OGGETTO: Verifica di assoggettabilità a VAS ai sensi dell'art.22, comma 3 della L.R. n.10/2010 per la formazione del Piano attuativo di iniziativa privata, comportante variante n. 21 al R.U., relativo al comparto "DR_VAL_E" a destinazione industriale/artigianale in località Valvigna, nel Comune di Terranuova Bracciolini. Contributo.

Oggetto: ID42 Invio di parere relativamente all' Avvio delle consultazioni ai sensi dell'art.22, comma 3 della L.R. n.10/2010 per la formazione del "PIANO ATTUATIVO DI INIZIATIVA PRIVATA RELATIVO AL COMPARTO "DR_VAL_E" A DESTINAZIONE INDUSTRIALE/ ARTIGIANALE SITO IN VALVIGNA NEL COMUNE DI TERRANUOVA BRACCIOLINI COMPORTANTE VARIANTE N. 21 AL R.U. – VARIANTE SEMPLIFICATA AI SENSI DEGLI ARTT. 30, 32, 107 DELLA L.R. 10/11/2014 N.65"

Oggetto: A/2023/17543. Documento Preliminare di Verifica di Assoggettabilità a VAS, ai sensi dell'art. 22, con i contenuti dell'art. 23 della L.R. 10/2010, per la redazione del Piano Attuativo di iniziativa privata in variante al Regolamento Urbanistico in attuazione dell'Area di Trasformazione e Recupero Dr Val_E, in localita' Valvigna via Lungarno, nel Comune di Terranuova Bracciolini (AR);(Prog. 2023_139).

OGGETTO: AVVIO D

Estratto Cartografico pannello cartografico e-distribuzione

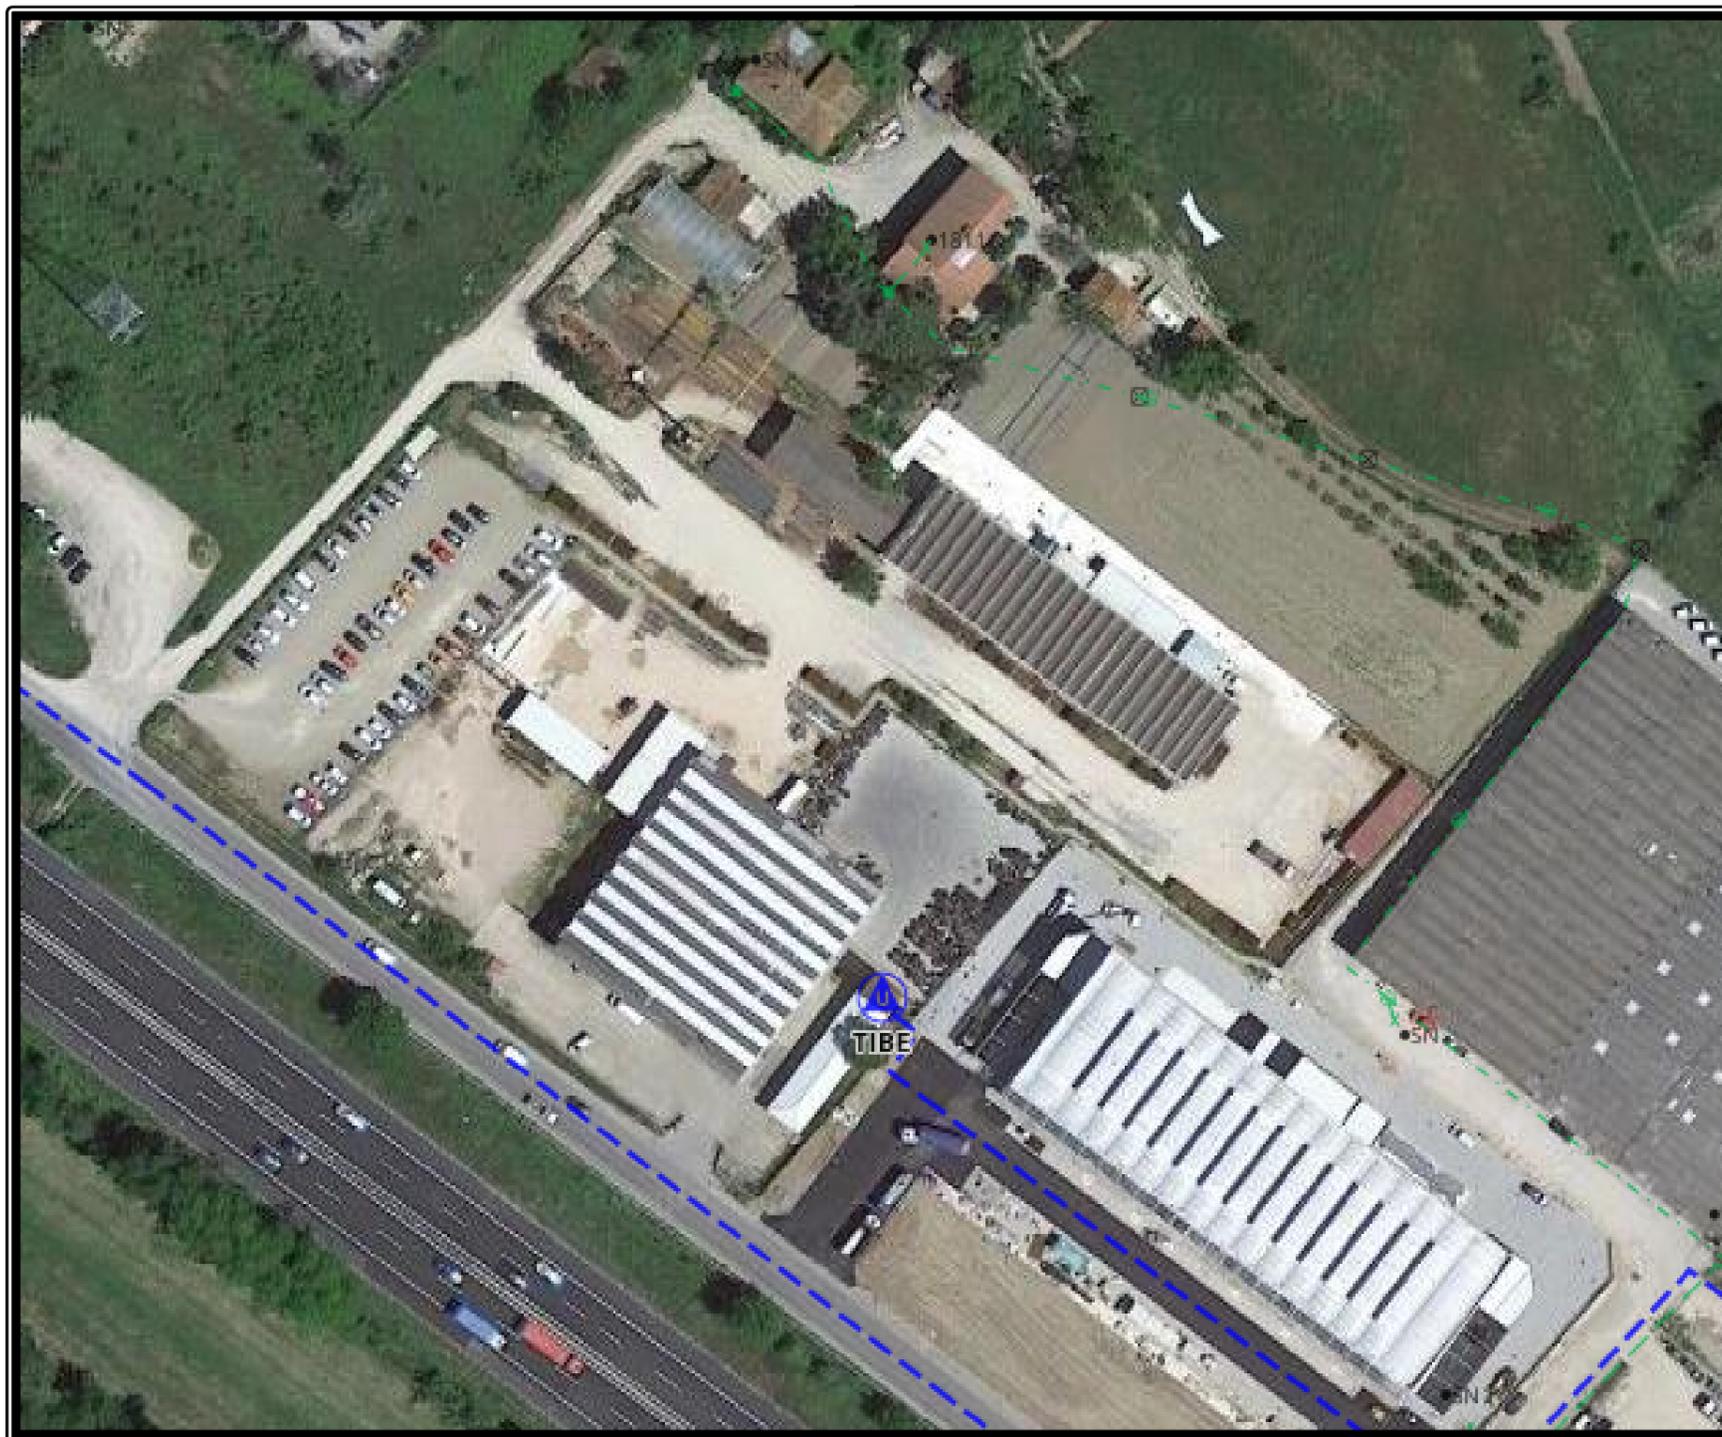
In relazione all'oggetto ed alla pec, vostro Protocollo COMUNE DI TERRANUOVA BRACCIOLINI - CTB - REG_UFFICIALE - 0006489 - Uscita - 23/03/2023, si fornisce di seguito il parere di competenza. Dalle carte in nostro possesso risultano essere presenti nostri elettrodotti interferenti, come evidenziato nelle planimetrie allegate, di tipo interrato in esercizio alle tensioni di 15.000V.

I tracciati degli elettrodotti in cavo interrato sono da considerarsi puramente indicativi, poiché non riportano le profondità di posa né le distanze dagli edifici o dalle altre opere. Si evidenzia inoltre che gli impianti, in funzione dei lavori che vengono eseguiti dalle nostre Unità Operative e dalle Imprese appaltatrici, subiscono modifiche nei loro tracciati e tipologie costruttive.

Per quanto sopra, i tracciati riportati in planimetria non potranno costituire metodo unico di prevenzione ai fini antinfortunistici in quanto non consentono l'individuazione certa degli impianti stessi né, per gli stessi motivi, esonerano Voi, o qualunque terzo, da responsabilità relative ai danni arrecati agli stessi in caso di non corretta indicazione sulle succitate planimetrie della posizione dei medesimi. Ci preme ricordare che l'art. 130 del R.D.L. 11/12/33, n. 1775 vieta a chiunque di danneggiare o comunque manomettere le condutture elettriche, il solo fatto di urtare o di rimuovere un cavo elettrico in tensione può causare infortunio mortale la cui responsabilità sarebbe esclusivamente del danneggiatore.

📎 *Allegati:*
- *Plan schem reti del S.I.I.;*
- *Schema tipo all. fognario;*
- *Schema collegamento fosse biologiche.*

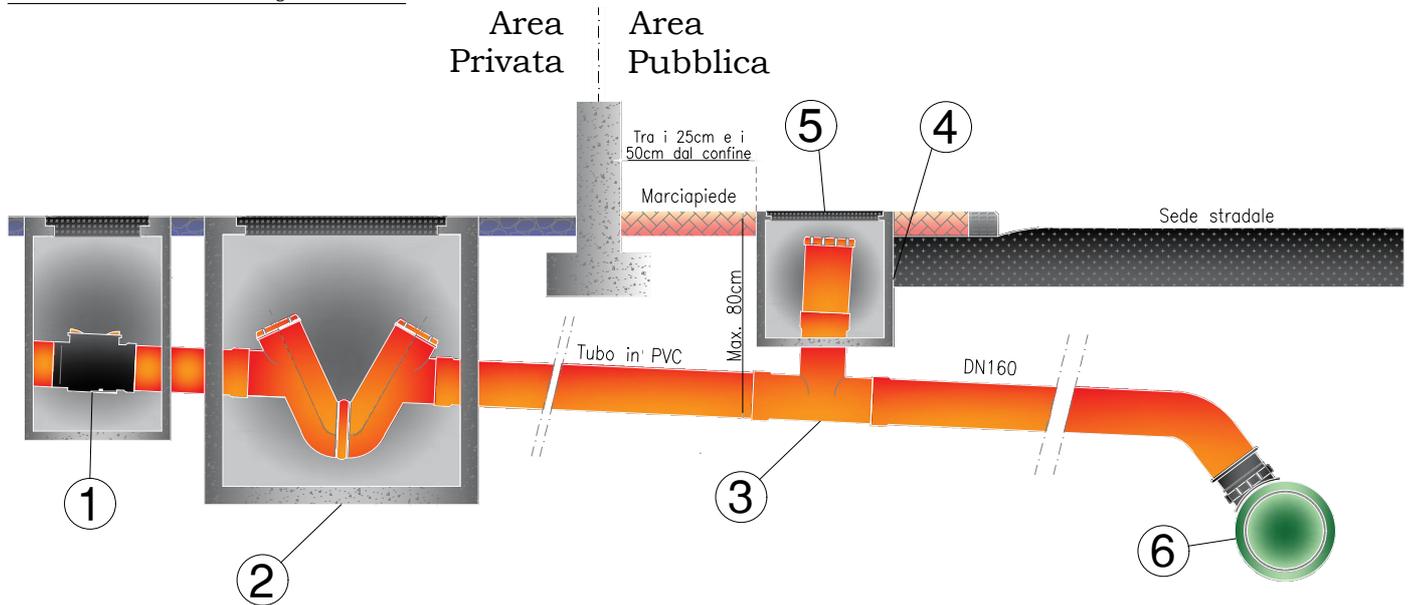
Si segnala la presenza di una condotta idrica attraversante l'area di intervento parallela alla viabilità esistente. La posizione di tale infrastruttura (dotata di apposita servitù di acquedotto) andrà rilevata e posizionata sulla planimetria di progetto per valutarne la possibile interferenza e/o distanza dalle nuove edificazioni previste. Tale infrastruttura se interferente con le nuove edificazioni dovrà essere spostata ad onere economico a carico del soggetto attuatore, previa presentazione a questo gestore di un opportuno progetto esecutivo. Diversamente se non si rilevassero interferenze con il nuovo progetto, si comunica che non potranno essere piantumate piante o arbusti, o realizzati arredi e/o infrastrutture leggere ricadenti all'interno della superficie vincolata da servitù. La condotta idrica esistente è idonea a servire le nuove utenze in oggetto.

Si segnala la presenza di una condotta fognaria attraversante trasversalmente l'area di intervento parallela alla condotta idrica sopra ricordata. La posizione di tale

infrastruttura presente con regolare contratto di servitù andrà rilevata e riposizionata sulla planimetria di progetto per valutarne la possibile interferenza e/o la distanza dalle nuove edificazioni previste.

La condotta fognaria sopra descritta non è ancora funzionante e non è gestita da Publiacqua, pertanto, l'allacciamento fognario dovrà essere eventualmente eseguito sulla fognatura presente nella viabilità parallela all'autostrada, vedi allegato planimetrico.

A integrazione di quanto ricevuto, restiamo in attesa della trasmissione di un elaborato di progetto planimetrico afferente il riposizionamento planimetrico delle reti di acquedotto e fognatura rispetto alle nuove edificazioni. Inoltre, dovranno essere trasmesse le planimetrie degli edifici con il posizionamento e il dimensionamento delle fosse biologiche, il n. di personale/AE previsto/i, il tipo di attività e/o di idroesigenza richiesta per il nostro opportuno esame al fine di valutare l'entità delle opere di progetto in relazione alle infrastrutture del S.I.I.
